Etude réalisée le : 29/03/2023

M. n° rue 33240 SAINT ANDRE DE CUBZAC A.D.S.A. VIGOUROUX 270 rue des Droits de l'Homme 33240 SAINT ANDRE DE CUBZAC 05.57.43.70.04 / 07.86.25.88.56 contact@adsa-vigouroux.fr

Plan de masse 1/200 Format A3 Relevé de l'existant

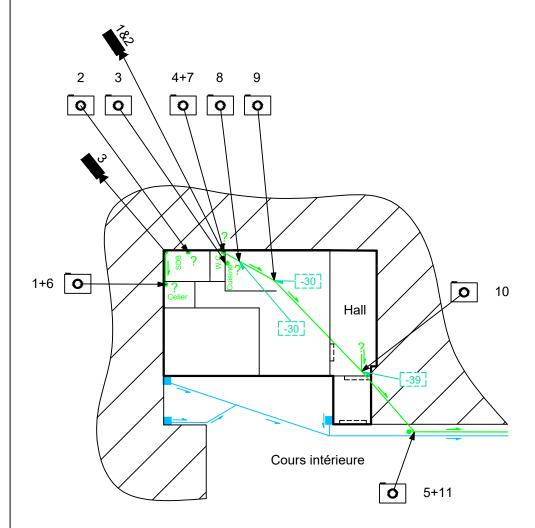
Anomalies détectées :

- Dans la canalisation WC entre les repères photos 8 et 9 , léger flash de 2 cm d'eau sur 1.9 m de longueur.
- Dans le hall (repère photo 10) ,raccord Y sous dalle desservant un autre logement. Difficulté d'accés pour entretien en cas de colmatage.
- Les canalisations cuisine, évier SDB et cellier sont colmatées. De plus, lors de notre intervention nous avons pu inspecter seulement la canalisation entre la douche et le cellier. Celle-ci est en eaux mais pas colmatée. Le reste des canalisations des eaux ménagères n'a pas pu être contrôlé.

Solutions:

- Créer un tampon de visite sur le raccord Y du hall.
- Afin de pouvoir approfondir l'inspection des canalisation des eaux ménagères et pouvoir faciliter leurs entretiens, des tampons de visite devrons être créés aux raccordements :
 - cellier photo 1 - évier SDB photo 2 - cuisine photo 3
